# PLUi

du Pays de la Zorn

## Mémoire en réponse au PV de synthèse

ENQUETE PUBLIQUE UNIQUE  
Du 16/09/2019 au 17/10/2019

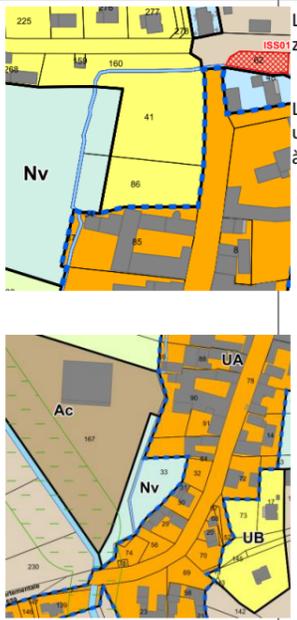
18/09/2019	Mail	Mail 2	<b>Point 2</b> - Deuxième point, le lotissement des hironnelles fait le choix de suivre les courbes de niveaux dans le tracé de ses voiries principales. Il en résulte ainsi des parcelles aux formats s'adaptant elles-aussi à des voiries courbes. Ainsi certaines parcelles présentent une base plus large sur le front de rue et viennent ensuite s'évaser en profondeur. Ce choix urbain fort est difficilement conciliable avec la règle d'implantation par rapport à la rue de la zone 1AU qui indique « la façade sur rue de la construction principale doit être implantée entre 3 et 5 mètres des voies et emprises publiques ». Il nous semblerait opportun de prévoir une exception pour le secteur des hironnelles, en autorisant une implantation de la façade entre 1,5 et 5m afin de donner plus de latitudes aux parcelles évasées pour implanter le bâtiment. Cette modification présente l'avantage d'aller vers une forme de densification et n'exonèrera pas les particuliers de	Hochfelden	règlement	règlement	Modification d'un point ponctuel du règlement en zone 1AU		La zone 1AU bénéficie d'un règlement mais aussi d'une OAP. L'OAP propose des orientations d'aménagement qui n'ont pas la même valeur prescriptive qu'un emplacement réservé ou que le règlement. La sinuosité des voies est donc adaptable par l'aménageur de la voie, par contre, il devra respecter le principe de raccordement entre les voies existantes du lotissement « hironnelle 1 » et la RD59.  Néanmoins, le recul de 3 mètres pourrait être réduit à 1,5 mètre uniquement pour le règlement de cette zone 1AU du PLUi afin d'être en cohérence avec les implantations des constructions dans le lotissement Hironnelle 1 et pour tenir compte des objectifs de densités spécifiques à ce niveau d'armature urbaine

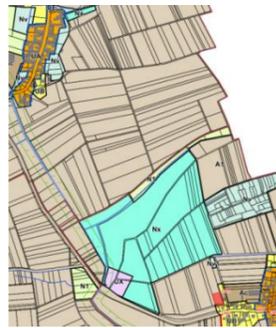
19/09/2019	Registre Alteckendorf	7	"En consultant le PLUi" suite à ma demande qu'une partie de ma parcelle n° 182 (Koelbach) sera classée UB pour la construction d'une maison individuelle. Je constate sur ce plan, la partie qui sera "construction", que la limite gauche à partir de la rue des marais " est trop courte ". je souhaite que la limite serait poussée à au moins 22m à partir de la rue. En espérant que ma demande retienne votre attention, sachant que le raccordement à l'assainissement au réseau sera à ma charge (environs 30 000€ (remplacement des tuyaux sur 50m. Je souhaite que ma demande d'extension retiendra votre attention".	Alteckendorf	Parcelle 182	Partiellement UB	Extension de la limite UB		La profondeur de la parcelle 182 en zone UB par rapport à la voie, côté Ouest est déjà de plus de 26 mètres
19/09/2019	Registre Alteckendorf	8	" Par courrier daté du 21 janvier 2019, j'avais demandé le classement en zone UB de la parcelle 578 - section 24 - classé actuellement en zone UJ. Ma requête était accompagnée des plans expliquant ma requête. Toutes les explications concernant cette demande ont été formulées dans mon courrier du 21/01/2019. Je précise ici que ce courrier était cosigné par mes voisins, n° 11 rue Saint - Hilaire. " Comme indiqué le 21/01/2019, ma parcelle est desservie en eau, assainissement, voirie, lutte contre l'incendie réseaux secs comme cela était indiqué sur le plan joint. Je constate que ma parcelle (n° 578) et celle de mon voisin (n° 579) "sont pour partie notées en zone UB, avec un recul dans l'alignement de la station de pompage SDEA". Or, en consultant le nouveau plan avec le commissaire enquêteur, je constate que l'alignement se fait sur la limite Nord de la station de pompage SDEA et non sur la limite Sud. Je demande donc le classement total de la parcelle 578 en Zone UB ou tout au moins jusqu' à 3m du chemin d'exploitation au Sud menant à la ferme BURG Antoine. Mes voisins émettent le même vœu pour la parcelle 579. Je vous remercie de bien vouloir tenir compte de ma présente demande. Alteckendorf, le 19 septembre 2019 " <a href="#">Courrier du 21/01/2019 et plan déposé par l' auteur, voir le registre</a>	Minversheim	578 et 579 - Section 24-	partiellement UB	UB		La limite de la zone UB a été déplacée à l'issue du bilan de la concertation afin de donner plus de souplesse de constructibilité sur les parcelles situées en premier rang et notamment la parcelle 578. Les parcelles situées en second rang sont des jardins à préserver afin de maintenir une zone tampon avec les espaces agricoles voisins source de nuisance pour la population lors des traitements des cultures. Par ailleurs elles présentent des difficultés de desserte depuis les voies publiques. La limite de la zone UJ pourrait être ajustée.

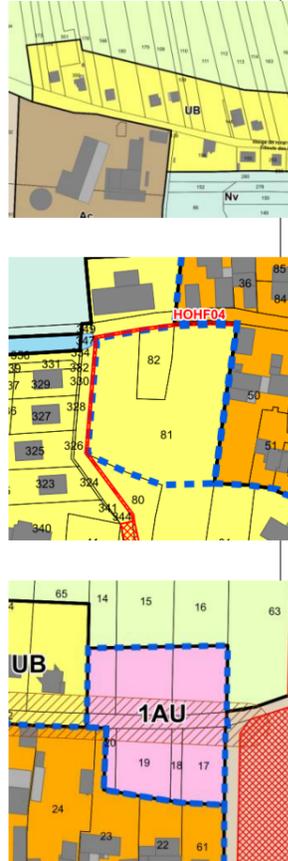
26/09/2019	Registre CC n°1	12	<p>" Actuellement propriétaire d'une parcelle 207/19 sur Schwindratzheim et nous voudrions construire une maison d'habitation mais cela n'a pas pu être possible car notre terrain est à 35 mètres de la voie publique .Nous avons un chemin privé qui fait tout le tour de celui-ci. Notre question, serait-il possible de construire enfin d'y construire une maison avec ce nouveau PLUI."</p>	Schwindratzheim	207/19		Demande d'information sur possibilité de construire		La parcelle 207, section 4 pourrait être notée en zone UB, ainsi que les parcelles 183 et 209 voisines, dans un souci de cohérence, et l'arrière des parcelles 99 et 15.
26/09/2019	Registre CC n°1	13	<p>"L'entreprise Wicker TP, dont je suis actionnaire et président, envisage de réunir une partie voir la totalité de ces installations sur un seul site à la sortie du village de Schaffhouse - sur - Zorn. Nous exploitons déjà actuellement des parcelles qui se situent à cet endroit section 43919 parcelles 70 à 75) pour notre activité recyclage."</p> <p>Nous avons demandé il y a très longtemps de nous laisser la possibilité de construire sur ces parcelles au travers leur classement en zone UX. Ceci afin d'y construire des bâtiments de stockage d'engins, sanitaires et autres...</p> <p>Par la présente je souhaiterai vous demander d'intégrer</p>	Schaffhouse-sur-Zorn	parcelle n°76 section 43918	A1	UX		La parcelle 76, section 43918 est concerné par un emplacement réservé pour la création d'une piste cyclable sur une largeur de 5 mètres. Cette parcelle est hors agglomération et en bordure de la RD25, ce qui conduit à proposer un recul de 20 mètres par rapport à l'axe pour les constructions. La zone UX a du sens au-delà de ces contraintes, soit au-delà des 10 premiers mètres par rapport à l'alignement, le règlement graphique pourra être ajusté en ce sens.

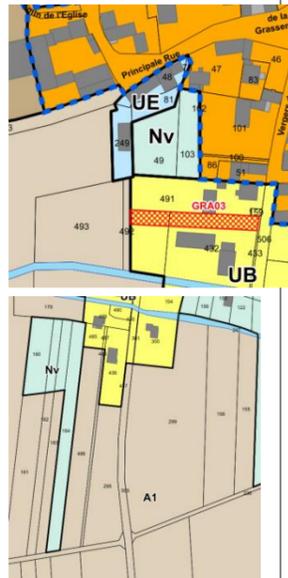
09/10/2019	Registre Wingersheim	–	" Suite à mon passage à la mairie et après avoir pris les informations auprès du commissaire, je vous transmettrais toutes mes remarques et questions par mail. Cordialement"	Hohatzenheim	Sans autre objet à ce stade	Sans autre objet à ce stade			
09/10/2019	Registre Wingersheim	–	" Je suis passé le 9/10 en mairie de Minversheim. <b>Malheureusement il y avait beaucoup de personnes.</b> De ce fait je vais vous envoyer mes demandes par mail. J'ai été étonné des réponses qui ont été formulées suite à mes précédentes demandes, étant moi-même le producteur de houblon"	Hohatzenheim	Sans autre objet à ce stade	Sans autre objet à ce stade			
09/10/2019	Registre Wingersheim	–	Passés en mairie de Wingersheim" le 9/10/2019"	Mutzenhouse	Sans autre objet à ce stade	Sans autre objet à ce stade			
10/10/2019	Mail	Mail 9	" Monsieur le Commissaire Enquêteur A l'instar du Conservatoire des Sites Alsaciens, il nous apparait essentiel que soient pris en compte les impératifs de conservation d'espèces protégées dans le cadre de la révision du PLUi du pays de la Zorn, notamment en ce qui concerne les batraciens. La mise en place d'actions de protection pour ces espèces passe essentiellement par la création de sites de reproduction, en l'occurrence des mares. A cet effet, il est nécessaire dans le cadre de la révision du PLU du pays de la Zorn, de rajouter une mention pour les zones N : "Les affouillement ne sont autorisés que dans les cas suivants : - aux constructions et usage et affectation du sol autorisés dans la zone, - aux fouilles archéologiques, - à la compensation hydraulique et environnementale, - à la protection contre les risques et les nuisances, - à l'entretien et la renaturation des cours d'eau, - aux bassins de rétention des eaux pluviales, - à l'amélioration des écosystèmes et la création d'habitats favorables à la protection des espèces faunistiques et floristiques, - à la protection des captages d'alimentation en eau potable et au bon fonctionnement des ouvrages d'intérêt général existant dans le périmètre de protection rapprochée du champ captant	Pays de la Zorn	Pays de la Zorn	/	/	/	La proposition d'adaptation du règlement écrit, notamment en zones naturelle et agricole, pourrait être validée de cette manière : « les affouillements et exhaussement des sols sont limités : à l'amélioration des écosystèmes et à la création d'habitats favorables à la protection des espèces faunistiques et floristiques. »

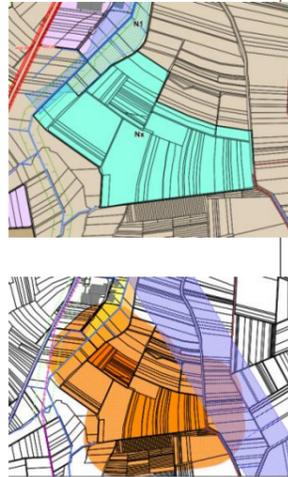
11/10/2019	Registre CC n° 2	59	"Vérification du maintien en classement NX des parcelles NX de Hochfelden. Cela dans l'objectif de maintenir une source de loess pour la tuilerie ..."	Hochfelden	Zone NX	NX	Demande de confirmation de maintien en zone NX	/	<p>La Chambre d'agriculture et la CDPENAF ont demandé d'étudier les zones NX et de revoir leurs délimitations à la baisse.</p> <p>Un déclassement partiel pourrait être pris en compte, notamment à l'Ouest de l'exploitation de la tuilerie actuelle.</p>
11/10/2019	Registre CC n° 2	60	<p>"Demande de modification des parcelles selon courrier ci-joint de A1 en parcelles constructibles agricoles AC" Courrier court dont teneur ci-après :</p> <p>"A l'attention du commissaire enquêteur Je suis propriétaire des parcelles du ban de Schwindratzheim suivantes: - LERTSCHENG section 47/102 - LERTSCHENG section 47/104 - LERTSCHENG section 47/105</p> <p>Les parcelles en question sont contiguës aux parcelles de Mr Lechner Joseph, gérant de la EARL Lechner ( voir plan ci-joint)</p> <p>Je souhaiterais que ces parcelles soient définies en tant que zone agricole constructible, comme celles de Mr ..., pour permettre à Mr ..., gendre de Mr ... et futur installé le 01/01/2020, de conforter son projet.</p> <p>Je soutiens pleinement cette demande afin de lui donner le maximum de chance pour son installation, mais aussi le soutenir pour le développement de son entreprise. Cordialement"</p> <p>Courrier signé conjointement par Mr ... et Mr ... - 1 courrier (teneur voir ci-dessus) et 1 plan, déposés par Mr ... voir dans le registre CC n° 2</p>	Schwindratzheim	Section 47, Parcelles 102,104 et 105	A1	AC		<p>Les parcelles 102, 104 et 105, section 47 pourraient être notées en zone AC.</p>

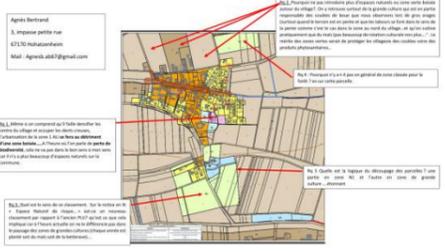
11/10/2019	Registre CC n° 3	63	<p>" Je me permets de vous écrire ...., propriétaire de la parcelle N° 92-96 et 131 ....et que actuellement en zone constructible d'après l'ancien plan de zonage d'octobre 2005( en pièce jointe), on nous prive d'une partie de notre terrain actuellement en zone constructible à l'arrière de notre grange (92 vers 131) Et d'autre part on nous décline une grande partie en zone de boue ( dévalorisation de notre terrain). Selon les dires de mémoire de ma belle-mère, jamais aucune coulée de boue n'a envahie notre terrain. .... Je vous demande de prendre en considération <b>ma demande et de revenir sur votre décision de délimitation de la zone de terrain constructible</b> et de la zone de boue sur l'ancien zonage. pensons à nos beaux villages si nous ne souhaitons pas leurs désertifications dans un futur proche. " <u>Le courrier explicatif très détaillé/complet de la demande supra, avec 2 plans de zonage dont celui de 2005 est parvenu de la part de Mr ..., voir dans le registre CC n°3 "</u></p>	Geiswiller	Parcelle N° 92-96	Partiellement Nv	UA		La rue principale où est domiciliée la construction sise parcelle 92 appartient au centre historique de Geiswiller. Le PLUi affiche une volonté de préservation des centres villageois à travers une constructibilité organisée à travers un règlement qui favorise le maintien des corps de ferme à proximité de la voie (dans les 40 premiers mètres) et d'une OAP qui conforte l'organisation spatiale des cœurs de village. La zone UA pourrait être décalée vers le fond de parcelle pour permettre une extension à l'arrière de la construction. La parcelle 131 située très en retrait de la voie viabilisée ne répond pas à ces critères.

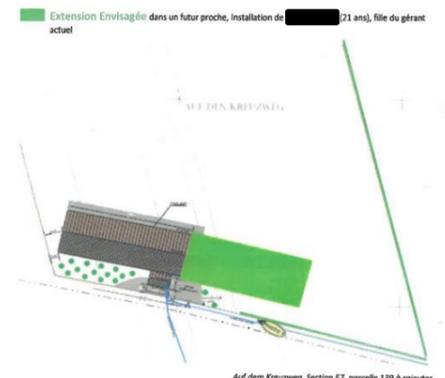
15/10/2019	Registre mairie Hochfelden n° 1	73	<p><b>"Demandons requalification partielle de la parcelle n°86 SECTION 1, en zone UA</b> pour permettre la construction future d'annexe de type piscine, abris de jardin ».</p> <p><a href="#">Le courrier intégral de la demande supra, voir registres mairie Hochfelden n° 1</a></p>	Melsheim	parcelle n°86 section 1	A1	UA		La parcelle 86 bénéficie du réseau d'eau potable, mais le réseau eau usée est absent et la parcelle est dans le périmètre de réciprocité de l'exploitation agricole, son classement en zone UA n'est pas retenu. Le PLUi doit être le garant d'une modération de la consommation des espaces agricole et naturel. La commune de Melsheim est contrainte au niveau de la consommation de l'espace
16/10/2019	Registre mairie Hochfelden n° 1	74	<p><b>"Demande la réinscription des 12 bassins de rétention prévus par l'étude SAFEGE sur le plan de zonage du PLUi"</b></p> <p><a href="#">Le dossier intégral de la demande supra, voir dans le registre "mairie de Hochfelden n° 1</a></p>	Ettendorf	–	–	–	/	<p>Aujourd'hui le SDEA qui détient la compétence GEMAPI ne retient pas la proposition de rajouter d'autres emplacements réservés à son bénéfice.</p> <p>En effet, selon le SDEA, bien que tous les ouvrages prévus par l'étude SAFEGE soient encore d'actualité, le choix a été fait lors des réunions techniques de ne maintenir en ER que les parcelles nécessitant des travaux de décaissement pour optimiser les capacités de stockage. C'est pourquoi seul 5 ouvrages prévus ont abouti à la définition d'ER, alors que les autres sont constitués de rehaussements de chemins ou de mise en œuvre de digues dont la géométrie définitive n'est pas encore définie, ne permettant pas de définir des ER suffisamment précis.</p>
